**AVIS RELATIF À LA PROTECTION
CONTRE LES EVENTUELS EFFETS NOCIFS ET NUISANCES
PROVOQUÉS PAR LES RAYONNEMENTS NON IONISANTS
GÉNÉRÉS PAR DES ANTENNES ÉMETTRICES STATIONNAIRES**

Commune : VERVIERS - Exploitant : ORANGE

Référence exploitant : 214L1_1 / 30564L1_1 / 40564L1_1 / 50564L1_1

Rapport n° 437 / 2025

Figure 1 : Vue en plan des lieux de séjour et des points de contrôle

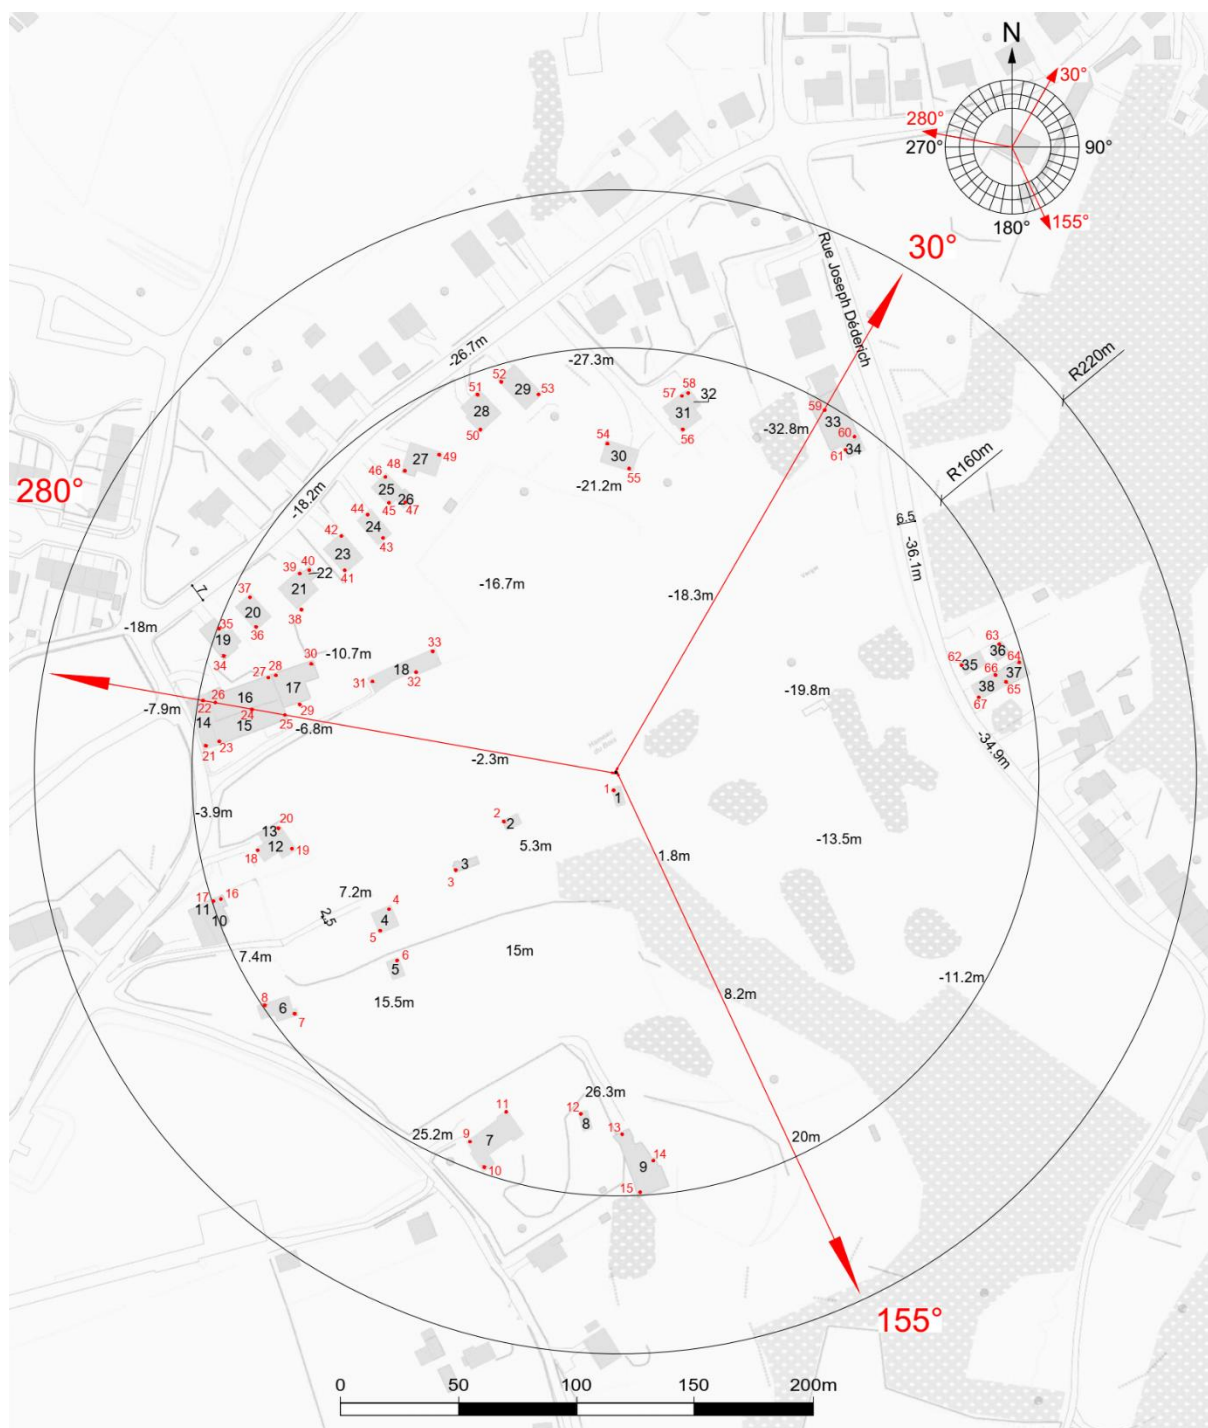
Les fréquences d'émission, la puissance rayonnée par chacune des antennes et leur gain permettent de déterminer le rayon de la zone à analyser. Tout dépassement de la limite par installation est exclu en dehors de cette zone. Le tableau 2 reprend les 35 LS² pour lesquels l'indice d'exposition est le plus élevé. Les différentes colonnes indiquent :

- le numéro du point de contrôle repris sur un des plans de la figure 1;
- le numéro du LS dans lequel se trouve le point de contrôle de la 1^{ère} colonne ;
- l'atténuation d'obstacle prise en compte pour le calcul de l'indice d'exposition dans le LS ;
- le résultat du calcul de l'indice d'exposition.

En ce qui concerne les antennes de l'installation mentionnées dans le tableau 1, la distance maximale à laquelle la limite pourrait être atteinte, à l'extérieur, est égale à 76,6 m. S'il n'y a pas de LS à une distance inférieure, les antennes respectent forcément la limite d'immission.

Dans le cas des LS situés à l'intérieur des bâtiments, une atténuation d'obstacle est prise en compte et il en résulte que la distance maximale à laquelle la limite pourrait être atteinte se réduit à 54,2 m.

Figure 2 : Vue en plan des installations d'antennes dans un rayon de 300 mètres autour de l'installation faisant l'objet de la demande d'avis

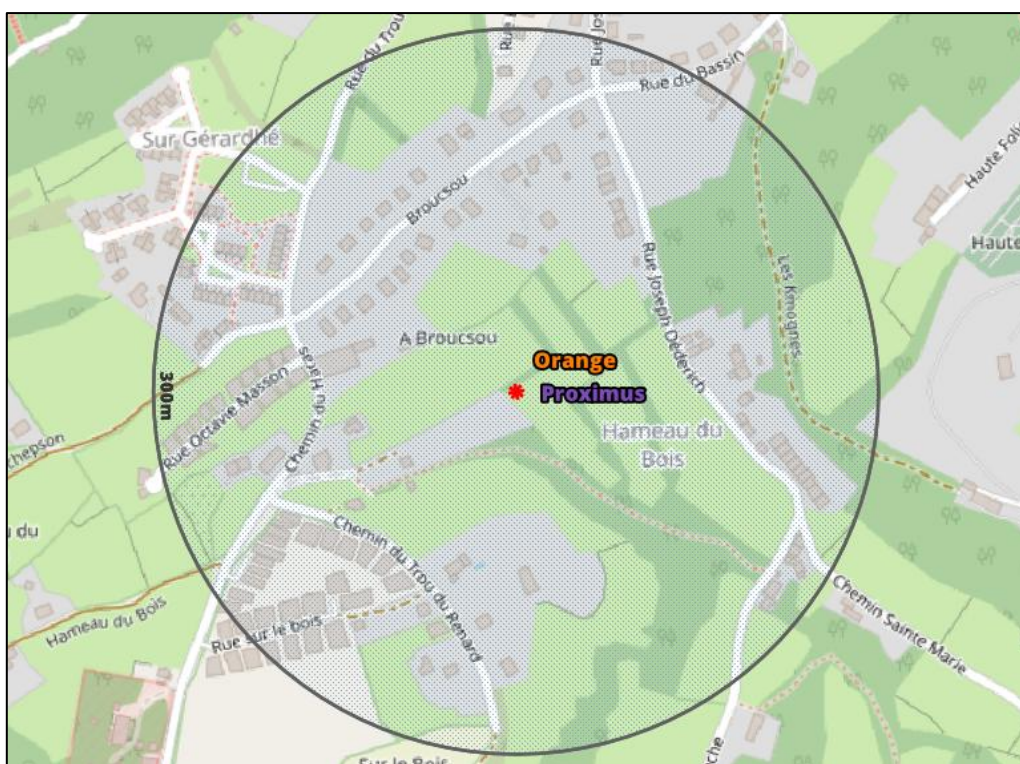
Le plan en projection verticale de la figure 2 indique la localisation des installations d'antennes émettrices stationnaires visées par le décret et situées dans un rayon de 300 mètres autour de l'installation référencée dans le paragraphe 2 et localisée au centre du cercle. Les données de localisation de ces antennes et les avis correspondant sont accessibles via le cadastre en ligne des antennes émettrices stationnaires⁸. Les installations prises en compte dans l'évaluation du respect de la limite cumulative sont les installations d'antennes émettrices déclarées en service par l'exploitant à la date du présent avis, à l'exception de l'installation référencée dans le paragraphe 2 et éventuellement d'autres installations ayant fait l'objet d'une demande d'avis à la même date et qui sont situées à l'intérieur de la zone de 300 mètres de rayon.

- a) il y a au plus 4 installations d'antennes émettrices stationnaires présentes dans la zone d'évaluation de 300 mètres de rayon représentée dans la figure 2, y inclus l'installation référencée dans le paragraphe 2 : la limite cumulative définie à l'article 4, §2 du décret est nécessairement respectée dans les lieux de séjour à l'intérieur de la zone d'évaluation de 300 mètres de rayon ;

- b) il y a exactement 5 installations d'antennes émettrices stationnaires présentes dans la zone d'évaluation de 300 mètres de rayon représentée dans la figure 2, y inclus l'installation référencée dans le paragraphe 2 et il existe, pour 3 ou 4 de ces installations, un avis attestant le respect de la limite abrogée de 3 V/m : la limite cumulative définie à l'article 4, §2 du décret est nécessairement respectée dans les lieux de séjour à l'intérieur de la zone d'évaluation de 300 mètres de rayon ;

- c) dans tous les autres cas, il a été vérifié que la limite cumulative définie à l'article 4, §2 du décret n'est pas dépassée dans les lieux de séjour sur base du nombre d'installations localisées dans la zone d'évaluation de 300 mètres de rayon représentée dans la figure 2, de leur localisation ainsi que des données inscrites dans la figure 1 et au paragraphe 4 du présent avis et dans les avis attestant le respect de la limite par installation ou de la limite abrogée de 3 V/m relatifs aux autres installations reprises dans la figure 2.

Compte tenu des considérations ci-dessus, il apparaît que l'intensité du rayonnement électromagnétique généré, dans les lieux de séjour situés dans un rayon de 300 mètres autour de l'installation référencée dans le paragraphe 2, par l'ensemble des antennes émettrices stationnaires de l'ensemble des exploitants du même site d'antennes émettrices stationnaires respecte la limite fixée à l'article 4, § 2 du décret.
